COMUNE DI GOTTASECCA
PROVINCIA DI CUNEO

OGGETTO: RICHIESTA N. 10686 PARCO EOLICO MONTECERCHIO – PROPONENTE
WINDTEK - PRESENTAZIONE OSSERVAZIONI

OSSERVAZIONI A VALERE ANCHE QUALE PARERE CON ESPRESSO RIFERIMENTO ANCHE ALLE "INTEGRAZIONI DOCUMENTALI RELAZIONE DI RISPOSTA ALLE OSSERVAZIONI ALLA DOCUMENTAZIONE PROGETTUALE DOC. MASE – 2024 -0022139 – 22102 EO DE GN R 09 0010 B, 2024 - 0022139 – 22102 EO DE GN R 09 0011 " NONCHÉ IN RELAZIONE ALLA PRESA IN CARICO E RISPOSTA ALLE INTEGRAZIONI RICHIESTE DALLE REGIONI (IN PRIMIS LA REGIONE PIEMONTE RELAZIONE DI RISPOSTA ALLE OSSERVAZIONI ALLA DOCUMENTAZIONE PROGETTUALE 22102 EO DE GN R 09 0018 B - D.G.R. N. 1C-81CC/2024/XI DEL 12/02/2024, RISULTANTE DELLA SEDUTA N. 430 AVENTE COME OGGETTO IL "PARERE EX ART. 23 DEL D.LGS. 152/200C E S.M.I. NELL'AMBITO DELLA VALUTAZIONE DI IMPATTO AMBIENTALE DI COMPETENZA STATALE RELATIVA AL PROGETTO DI REALIZZAZIONE DI UN IMPIANTO EOLICO DI POTENZA PARI A 43,4 MW PRESENTATO DA WINDTEK SRL NEI COMUNI DI CAIRO MONTENOTTE, CENGIO (SV) E SALICETO (CN). PARTE PIEMONTESE. [ID: 10C8C]".)

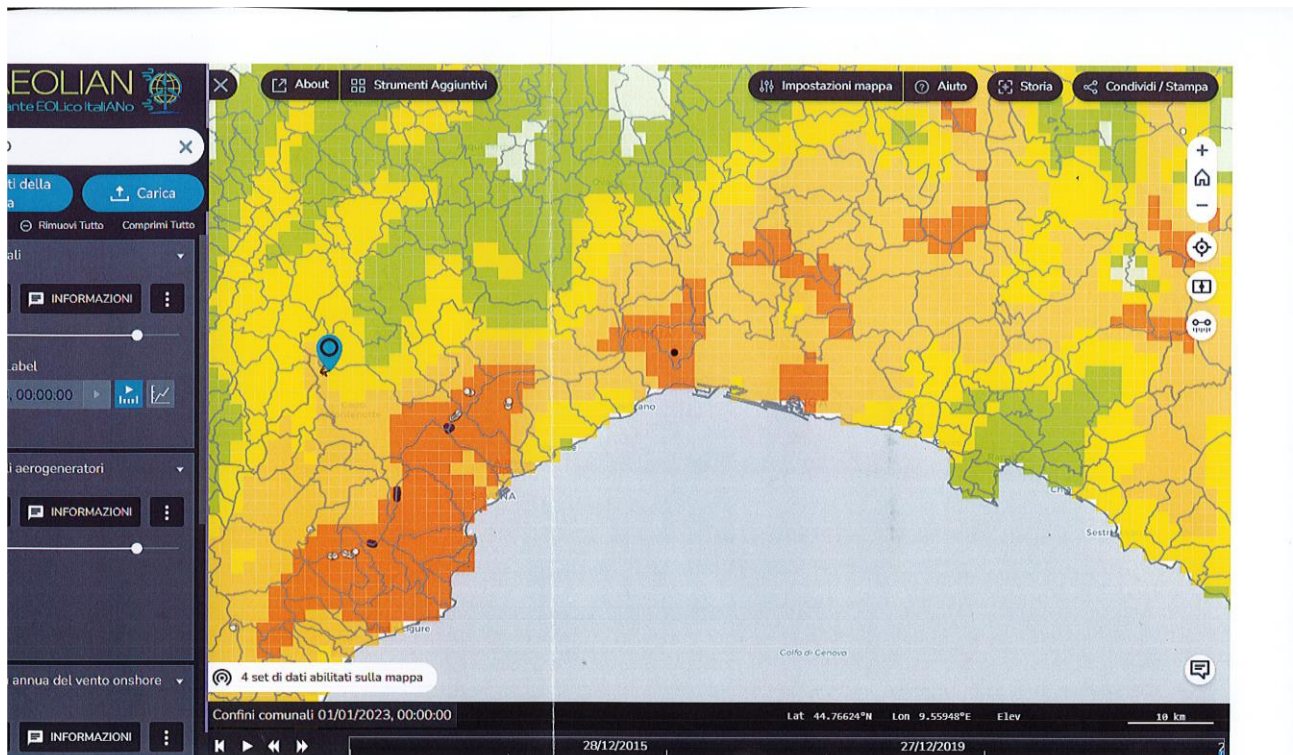
In primo luogo è innegabile che il **criterio** principe per individuare l'idoneità di un sito sia la presenza di energia eolica. A questo proposito ricordiamo che da 'ATLANTE EOLICO ITALIANO la collocazione del parco eolico risulta in una zona con ventosità segnata in arancione pallido (come noto quelle a maggior v Si riportata di seguito scannerizzazione di figura estratta da Tecnogaia con collocazione degli AG (cfr. Tecnogaia pg.44 dell'elab.239 del Proponente) .

Risulta quindi sconfessata, e non superata dalle integrazioni successive, l'affermazione che avevamo trovato a pag. 43 dello *Studio di impatto ambientale* (rif. Elab. 239), laddove si legge "...Già da una prima analisi dei dati disponibili sull' **ATLANTE EOLICO ITALIANO** è possibile notare come l'area rientri nell'intervallo tipico di ventosità delle centrali eoliche italiane. riportiamo di seguito un estratto dell'Atlante eolico citato così da poter verificare *ictu oculi* come nelle aree aventi caratteristiche anemometriche simili **NON** risultino centrali eoliche.

Approssimativamente
Montecerchio

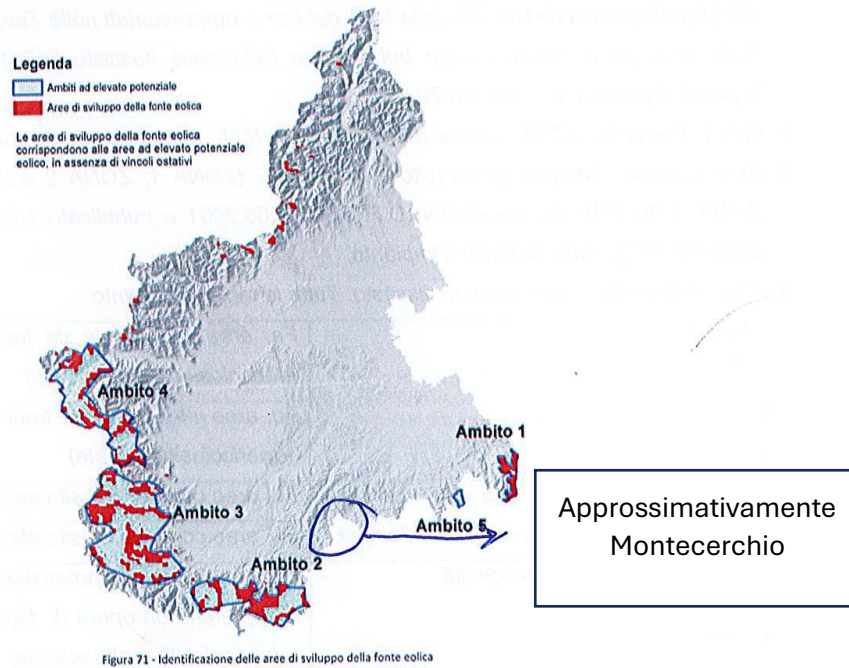
Ebbene la zona ove il proponente vorrebbe collocare l'impianto non risulta ricompresa (e nemmeno prossima) alle zone ad alto potenziale eolico anzi a dire il vero risulta in una zona di assoluto grigio cromatico significativo dell'assenza di interesse eolico.

Dal combinato disposto della lettura dell'ATLANTE EOLICO presentato sopra e della rappresentazione contenuta nel PEAR Piemonte, si evidenziano dati obiettivi da cui emerge il difetto del criterio principe ovvero la ventosità del sito

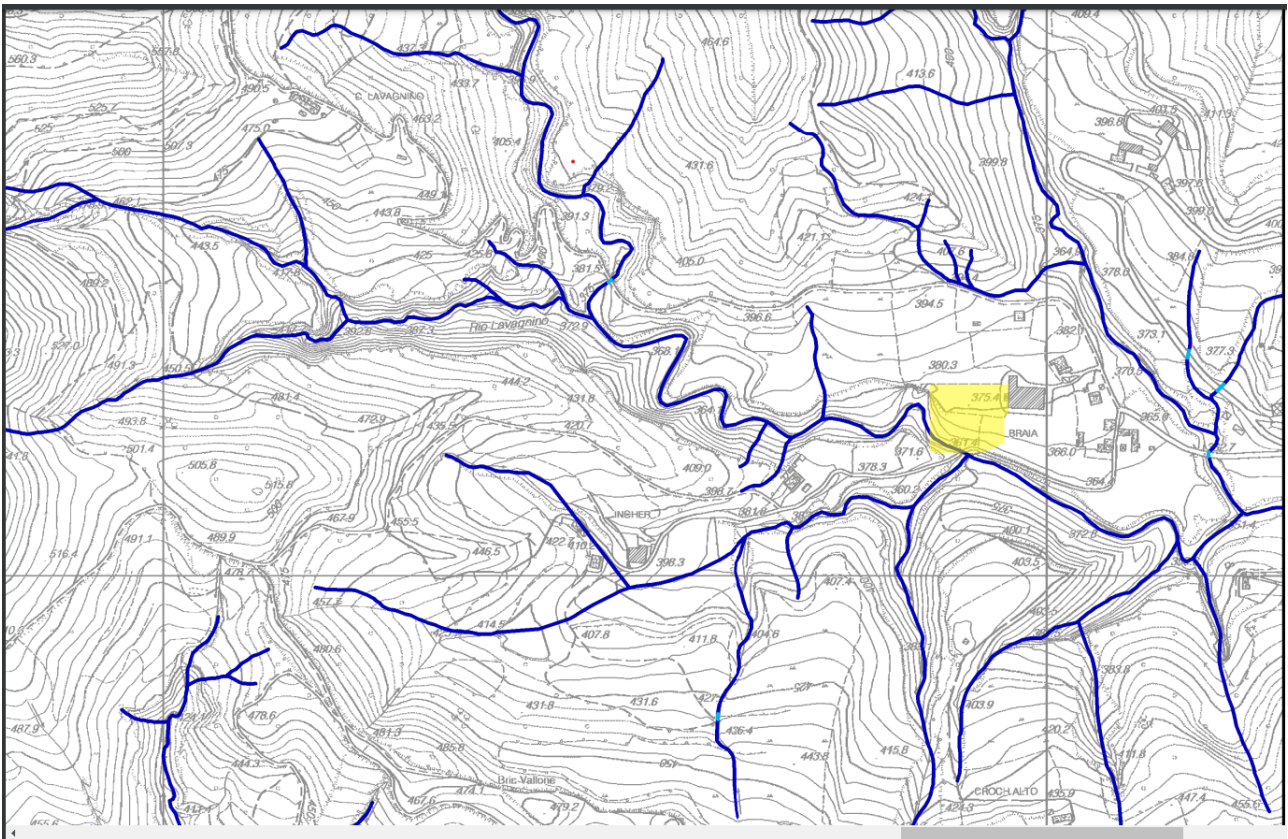
Il proponente con riferimento al tratto in questione a margine del dirupo e prospiciente la frana (rischio 3 Ispra) si limita a prevedere, in maniera generica, un allargamento testualmente *ALLARGAMENTO STRADA ESISTENTE ALLARGAMENTI STRADALI E SEZIONI* cfr. *elaborato 22102 EO DE CI D 04 0015 REV B aprile 2024*, ove nella raffigurazione che troviamo nella parte sinistra di detto elaborato viene rappresentato - con un linea rossa a latere del tracciato esistente - l'ipotetico allargamento per arrivare alle metrature indicate. Cfr. tratto 2)

Il proponente di conseguenza nel proprio generico elaborato prevede un allargamento della strada esistente nelmacro tratto 14 (cfr. elaborato 72) e nel tratto 2 (cfr. elaborato 22102 EO DE CI D 04 0015 REV B aprile 2024), prevedendo che tale allargamento vada ad interessare direttamente la parte prospiciente il dirupo, anzi dall'istruttoria conducibile in loco si sarebbe potuto appurare come il previsto allargamento andrebbe proprio sul dirupo. Ne deriverebbe quindi previsto un allargamento della strada laddove il sedime a margine della strada non risulta esistente.

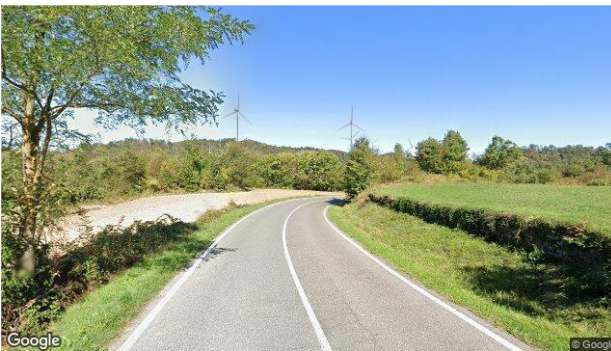
da cui risulta come non siano state fatte indagini su parti dell'impianto diverse dalla piazzola ove si andrebbe a trovare l'AG 4

Figura 1: Immagine di come si dovrebbe presentare una reale misura acustica

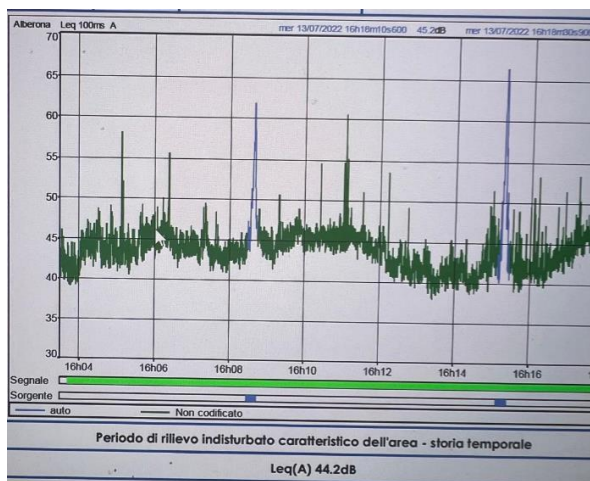
- 1- I valori indicati nelle schede di rilevazione inquinamento acustico tipo 4, risultano riportare per i recettori dal 22 al 35 un **rilevamento fatto in data successiva rispetto alla prima emissione della relazione** e specificatamente dalle rilevazioni riportate in tabella da pag. 24 a pag.38 del documento in oggetto.
- 2- **Non sono presenti grafici delle registrazioni che diano evidenza** della data, delle emissioni sonore legate al tempo, come invece è consuetudine fare (si veda il seguente esempio estratto da analoga relazione):

Figura 3: Curve di livello per Aerogeneratore 7. Differenza di altezza rispetto ai prati sottostanti equivalente ad 80 m.

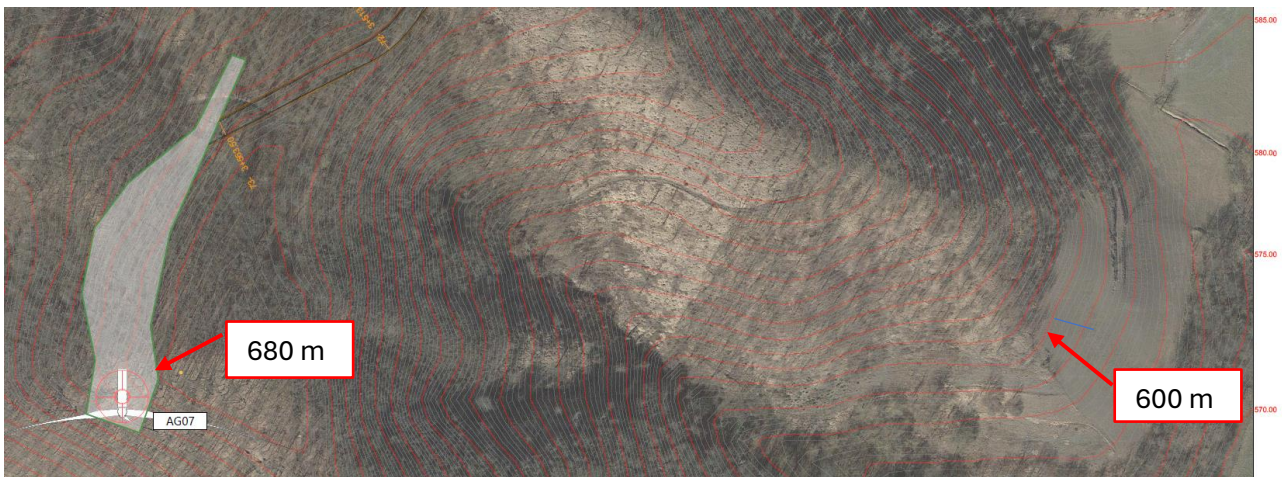
Dalle curve di livello riportate nel documento **22102_EO_DE_CI_D_08_0024_B_Planimetria_curvelivello_turb_6-7_sdp-signed** si evince facilmente mediante differenza tra le curve di livello e l’altezza della collina rispetto ai prati sottostanti, che l’aerogeneratore AG7 è di **80 m**.

Figura 4: Comparazione della misura rilevata tra le curve di livello, ovvero 80 m e la rappresentazione grafica proposta di Windtek. Le pale al rotore in realtà misurano 125 m e non 80 come sembrerebbe nella rappresentazione grafica.

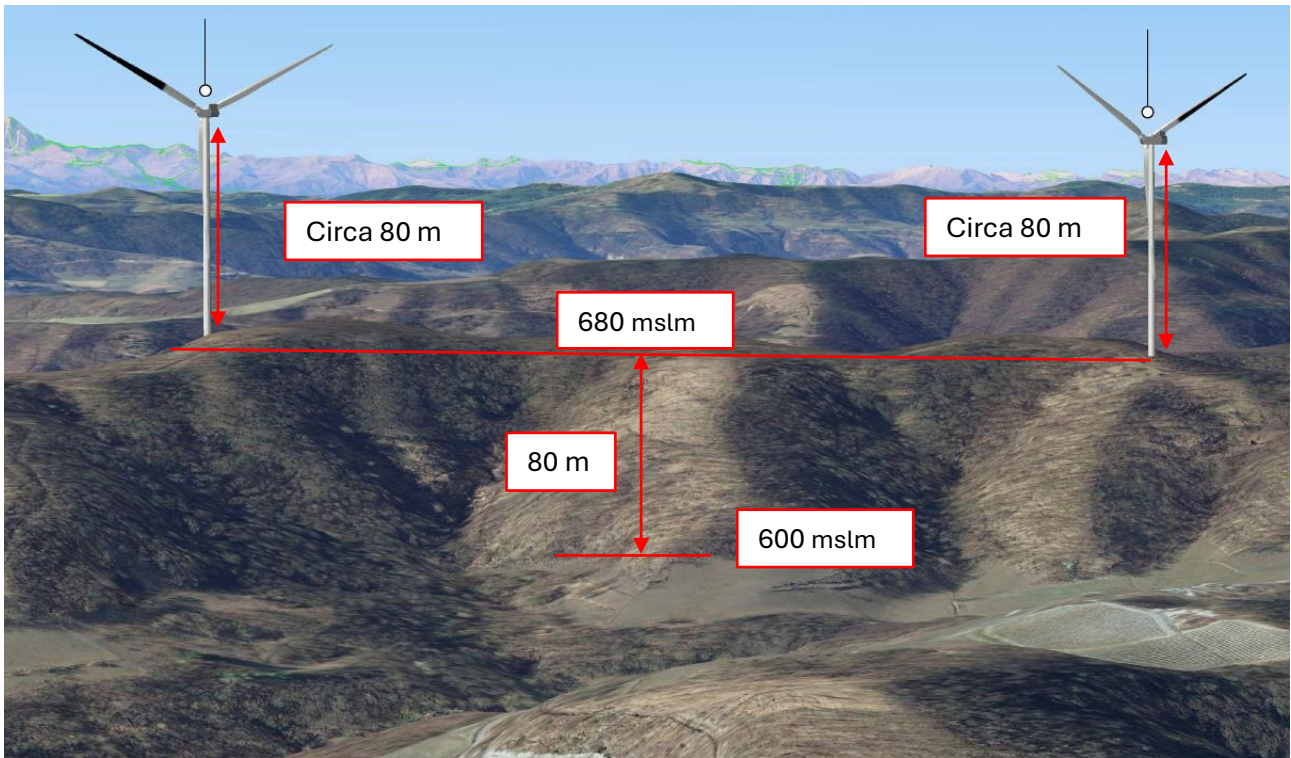
Riportando la misura rilevata nel documento **22102_EO_DE_GN_D_03_0012_A_Analisi_di_impatto_visivo-signed** si evince che l’altezza dell’aerogeneratore non risulti assolutamente proporzionale alla misura rilevata dalle curve di livello e quindi **l’elaborato prodotto da Windtek non risulta rappresentativo**.

Come si può notare, gli aerogeneratori sono stati rappresentati con una altezza che corrisponderebbe ad 80 m all'asse della girante, **quando invece l'altezza reale al rotore della pala è di 125 m**, come si evince dalla scheda tecnica della macchina Vestas V162.

Figura 7: Misura della distanza dell' AG7 dal punto 3 di scatto.

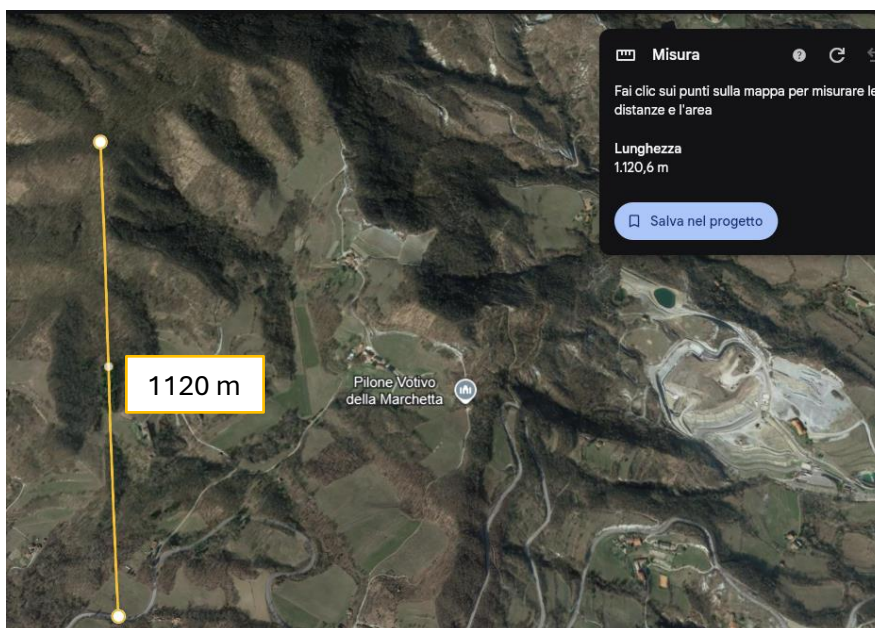
La distanza di questo oggetto dal punto di scatto è di 1120 m, mentre la differenza di altezza della collina mediante l'ausilio ancora una volta delle curve di livello può essere stimata in 100 m.

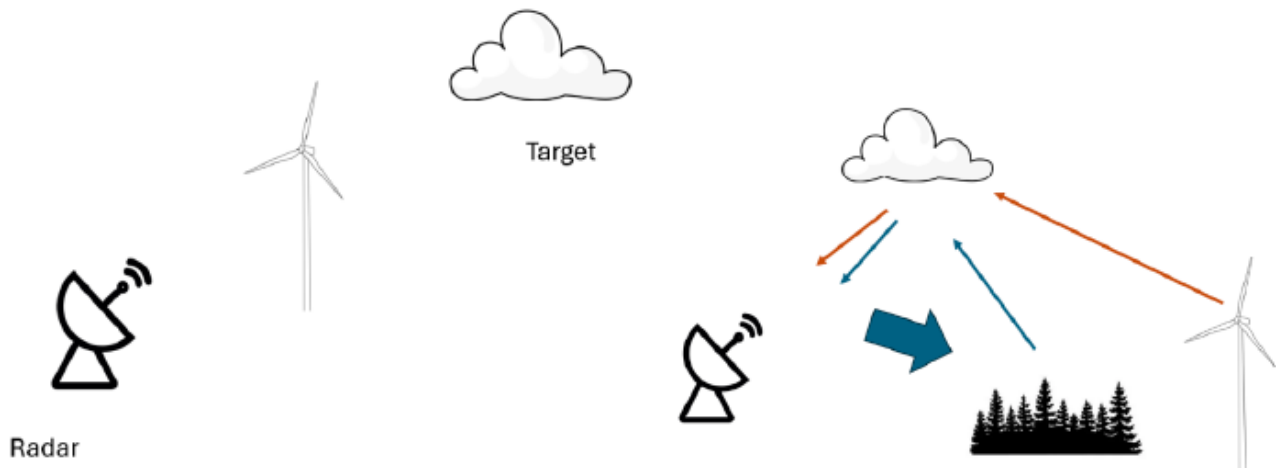
Si evidenzia inoltre che **il caso peggiore**, ovvero che il parco eolico si trovi in linea di vista tra Radar e target **non sia da escludere**, in quanto il Radar più vicino e collocato sul Monte Sette Pani (SV), dista dal parco eolico solamente **18 km**, ed è perfettamente allineato con la traiettoria di arrivo delle perturbazioni.

Figura 17: Frapposizione del Parco Eolico Monte Cerchio con i due Radar gestiti da Arpa Piemonte.

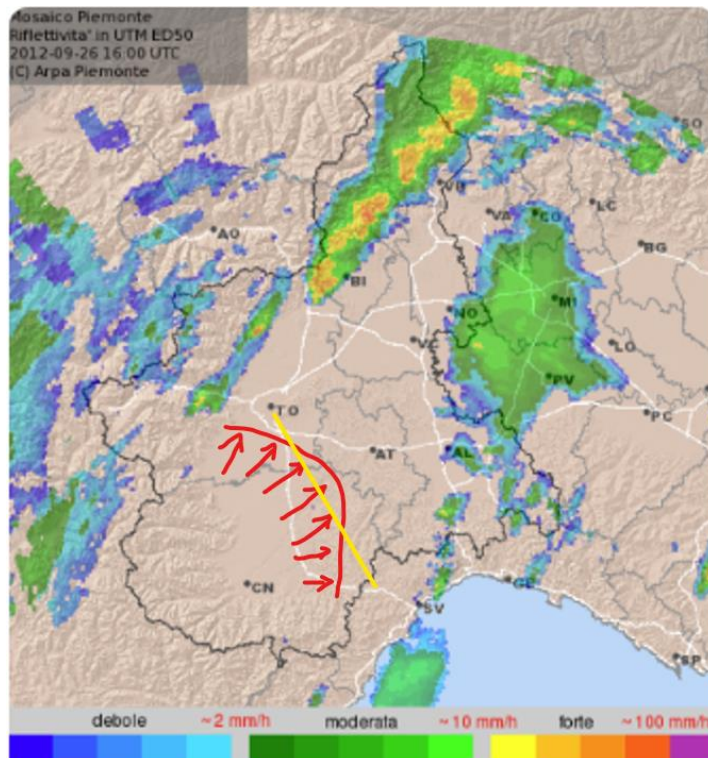
Il parco Eolico Monte Cerchio, come illustrato nella seguente immagine, si **frappone tra i due Radar gestiti da Arpa Piemonte**, in quello che è un noto corridoio delle perturbazioni provenienti dal nord-ovest della penisola. Questo per sottolineare che il disturbo generato ai Radar dall'installazione del parco eolico porterà a falsi eco e quindi a disturbare l'analisi dei dati per la correttezza delle previsioni meteorologiche.

Posizione approssimativa del ponte non considerato dal Preponente.

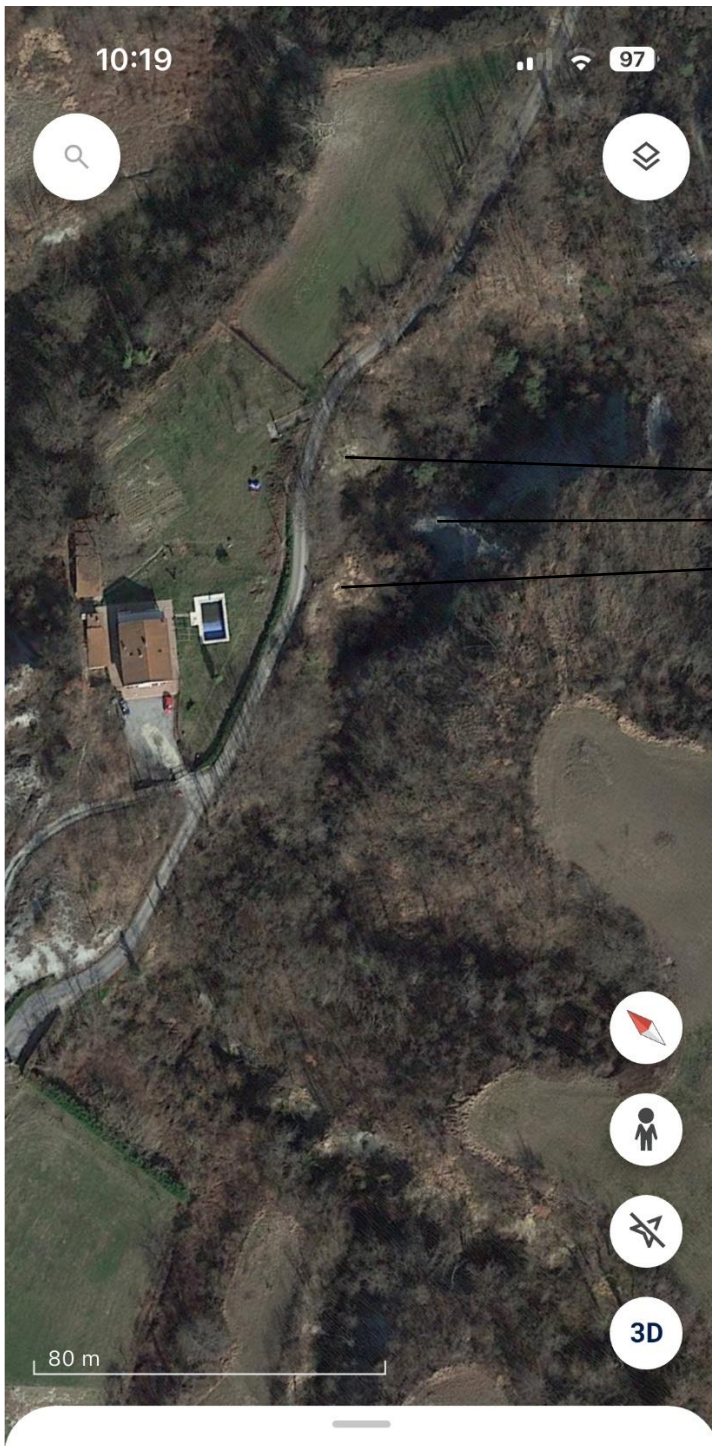
A ciò si deve aggiungere che l'omessa presa in considerazione del rio di cui sopra ha fatto sì che il proponente "non si sia accorto" dell'esistenza di un ponte di ridotte dimensioni (quanto a larghezza della carreggiata tanto è vero che la linea rossa tracciata dallo studio Bauducco prevede di raddoppiare

Il ponte in questione presente inoltre un sedime stradale che oltre ad essere pressoché la metà di quello indicato come realizzando dalla linea rossa tracciata del proponente, risulta avere in corrispondenza del suo baricentro una angolazione che non risulta permettere il passaggio in sicurezza di mezzi d'opera di sorta come risulta dalle fotografie del ponte (cfr. all. 5)
